工程名称:  
海翼·文璟院

子项名称:  
6#、9#楼

图 名:  
6#、9#楼更改图一

工程编号	W2020017
图 别	建 施
图 号	6A02
日 期	2020.04

1

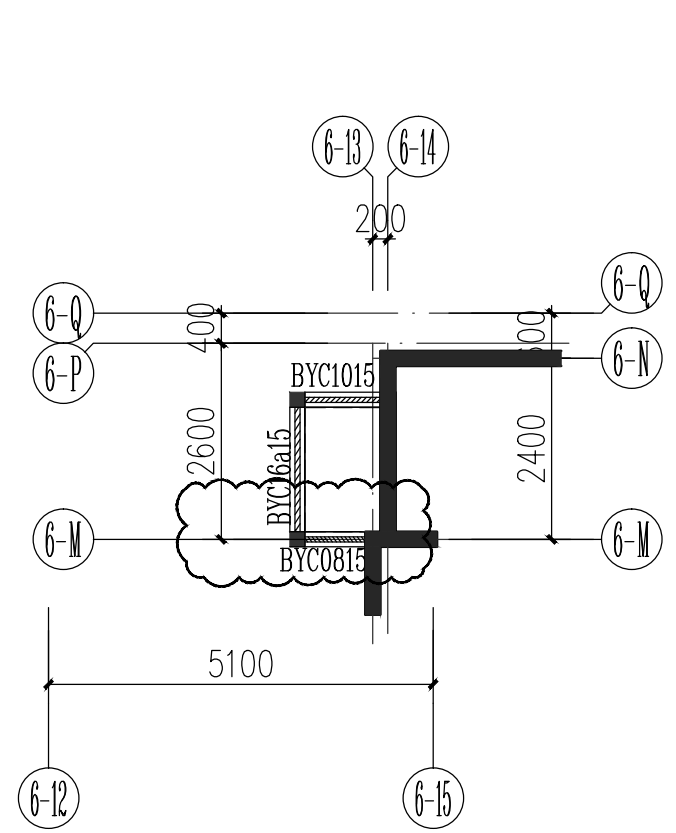
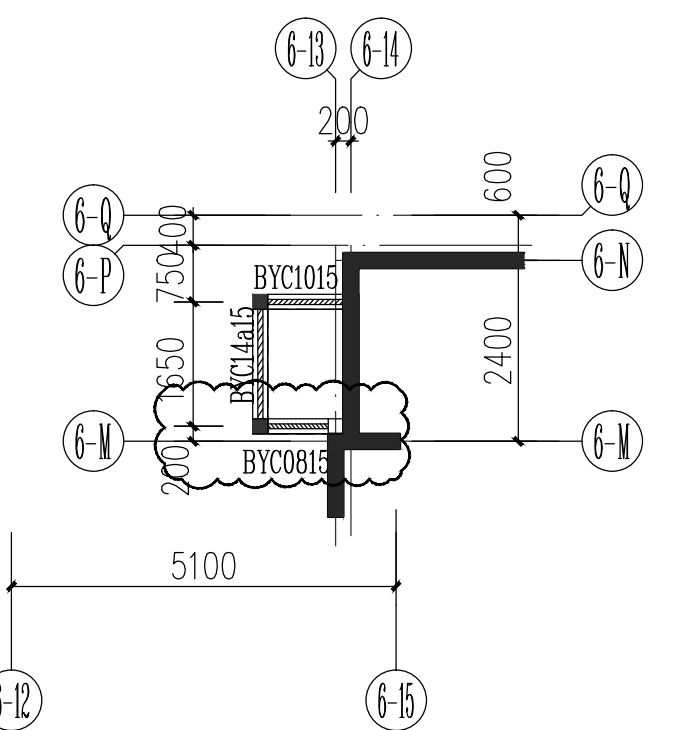
6#、9#楼2~33层建施与结施, 大样不一致, 按结构图施工;

2

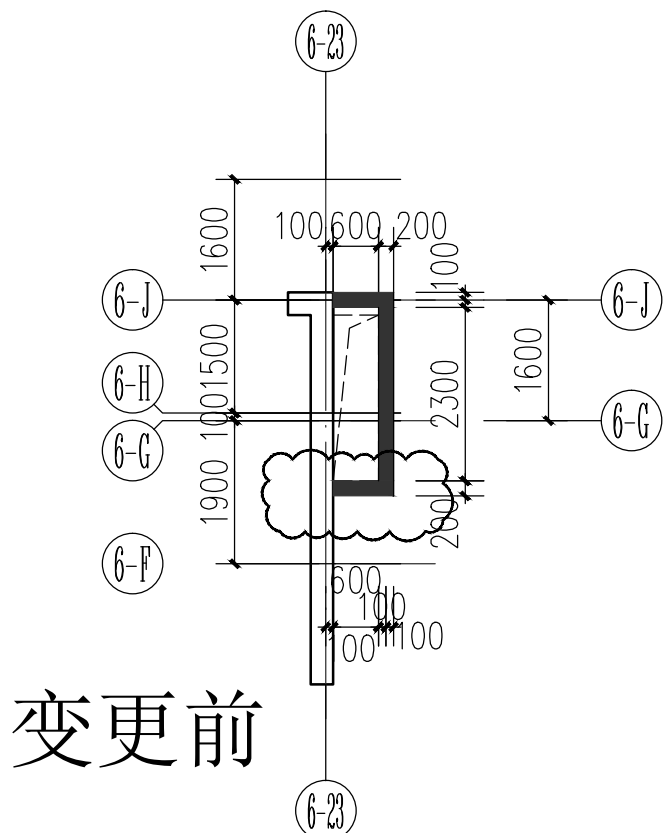
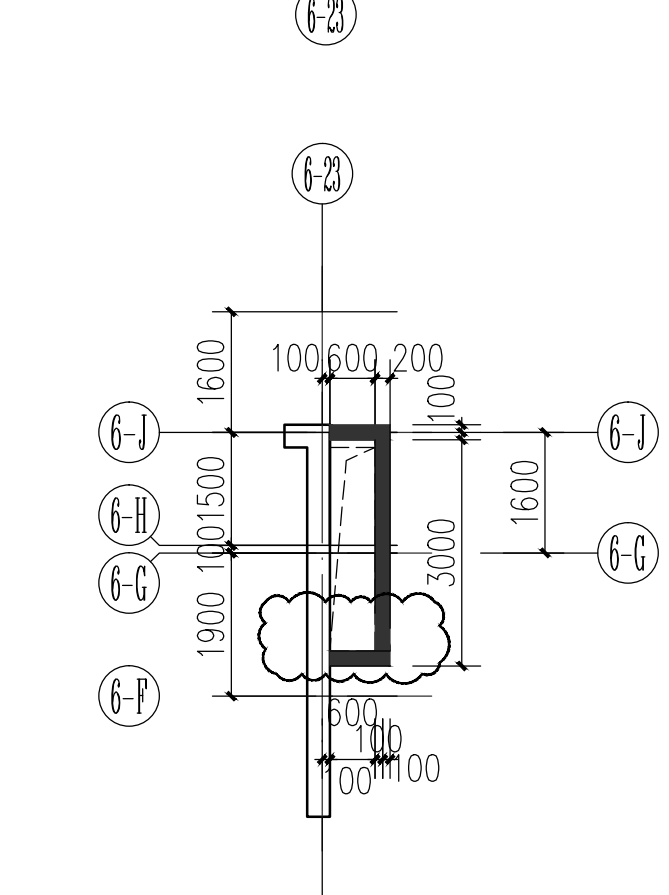
6#楼一层12~14轴交M轴墙体向Q轴移动0.2m.

3

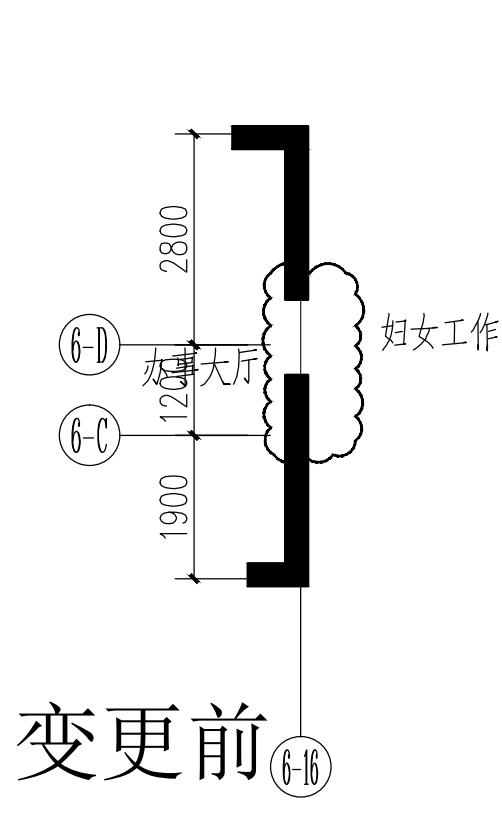
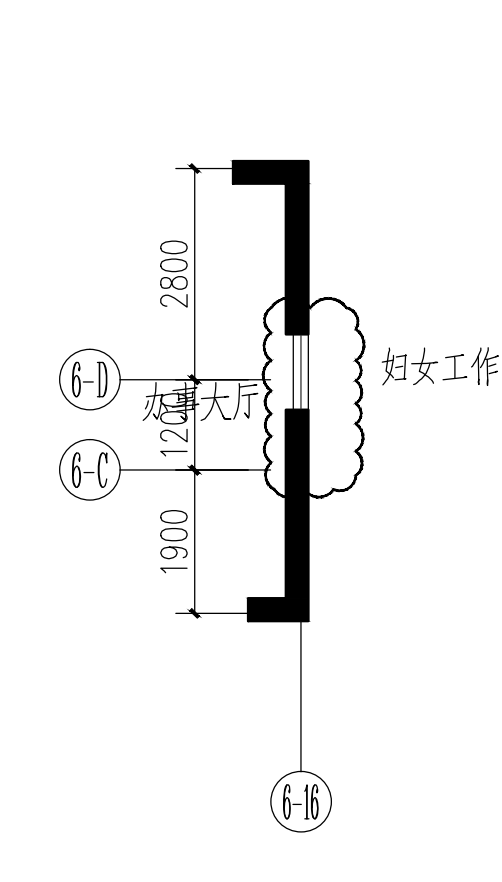
6#楼一层6-23交6-C轴排风井尺寸调整为0.80\*3.20米。

4

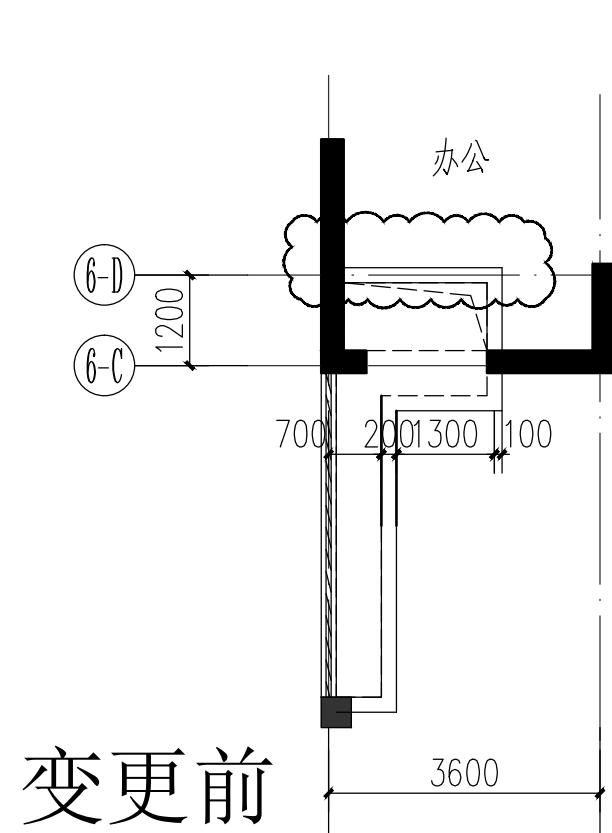
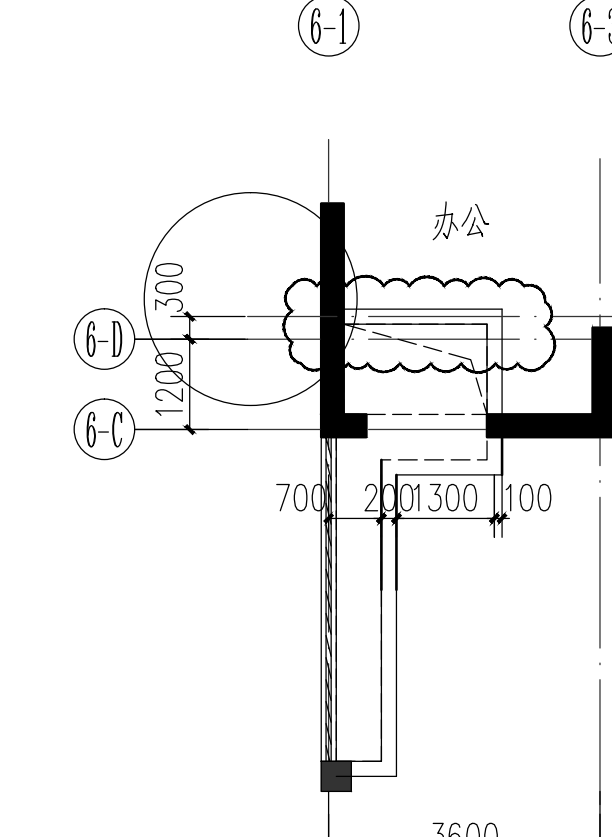
6#楼一层6-16交6-C~6-D轴增设墙体。

5

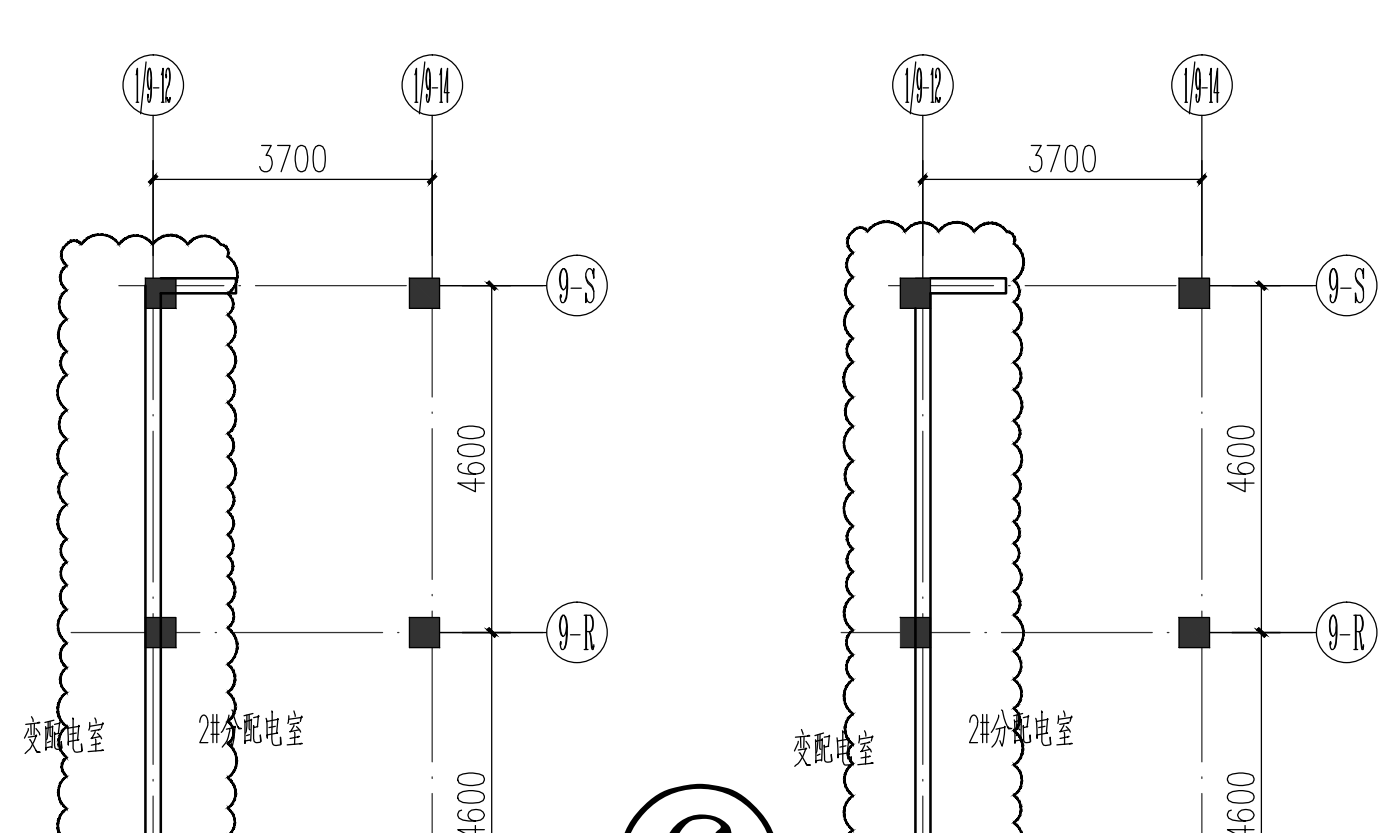
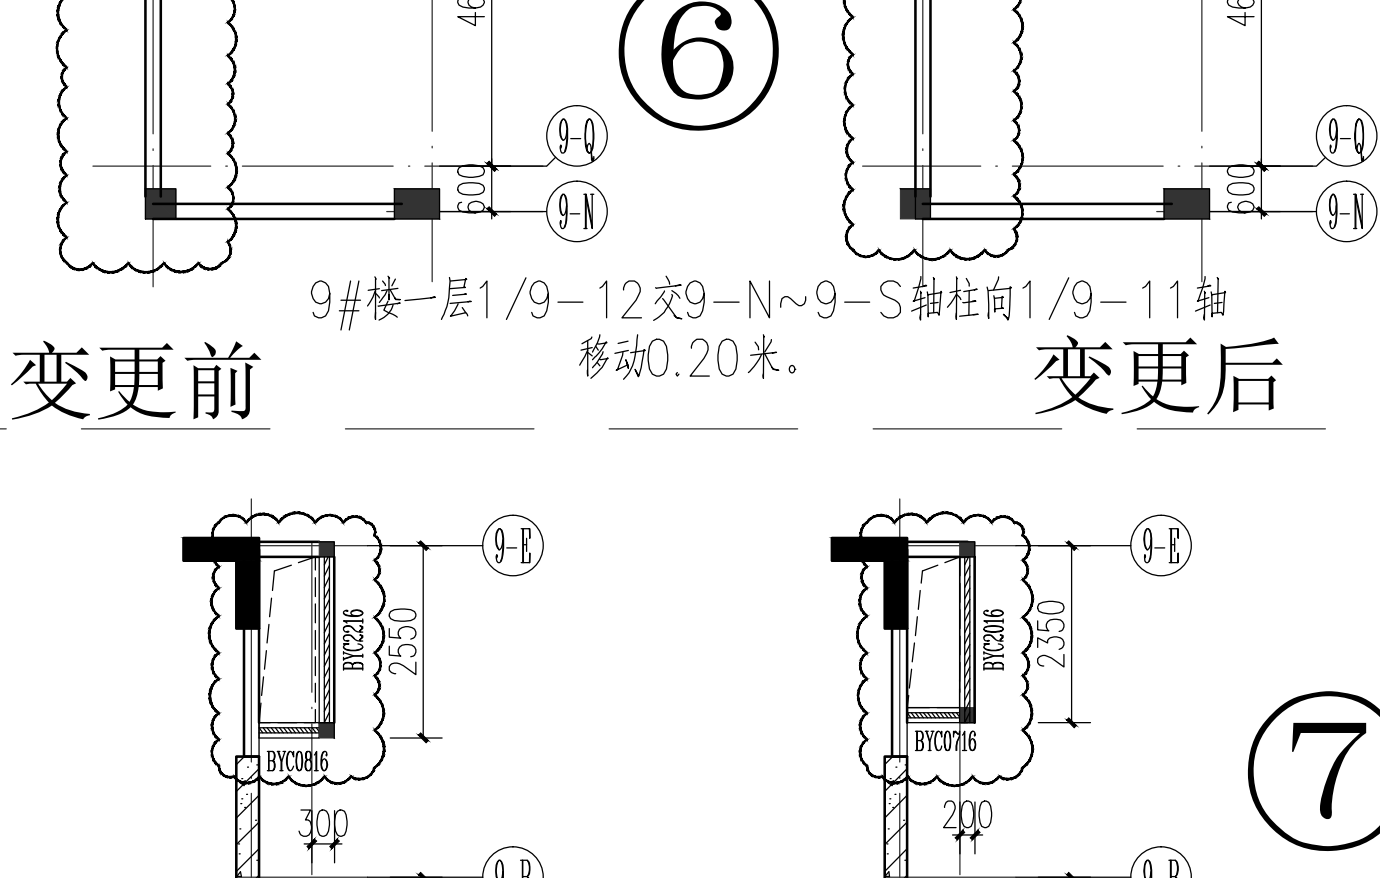
6#楼一层6-1交6-D轴墙体向6-F轴移动0.30米。

7

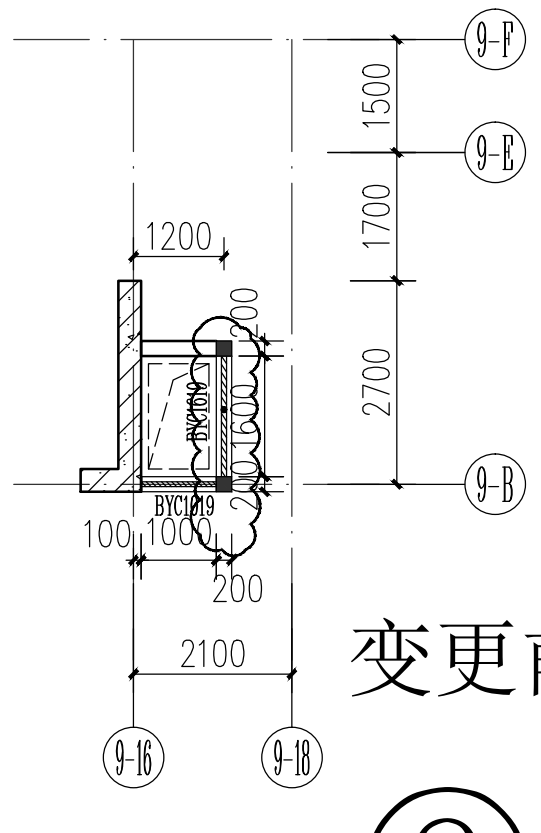
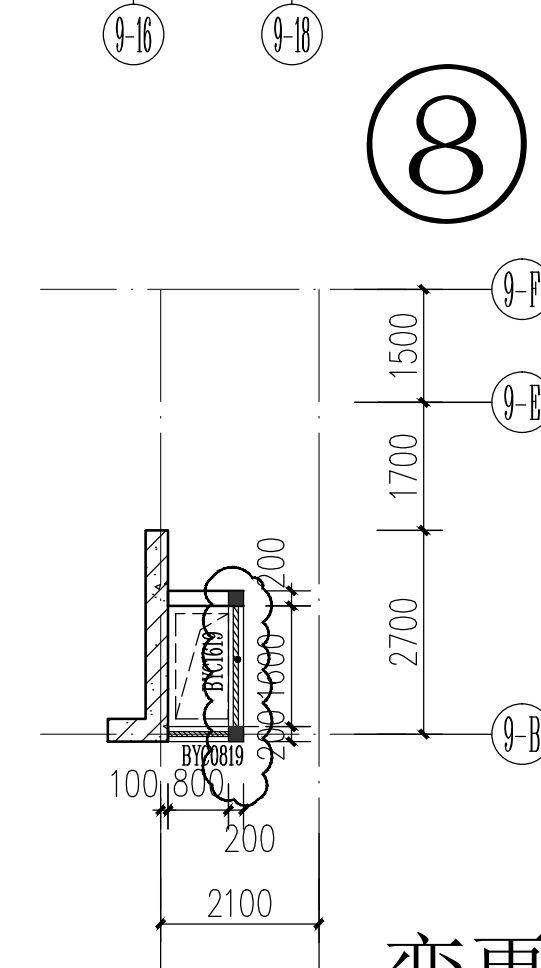
9#楼一层9-23交9-E轴风井尺寸调整为0.90\*2.40米。
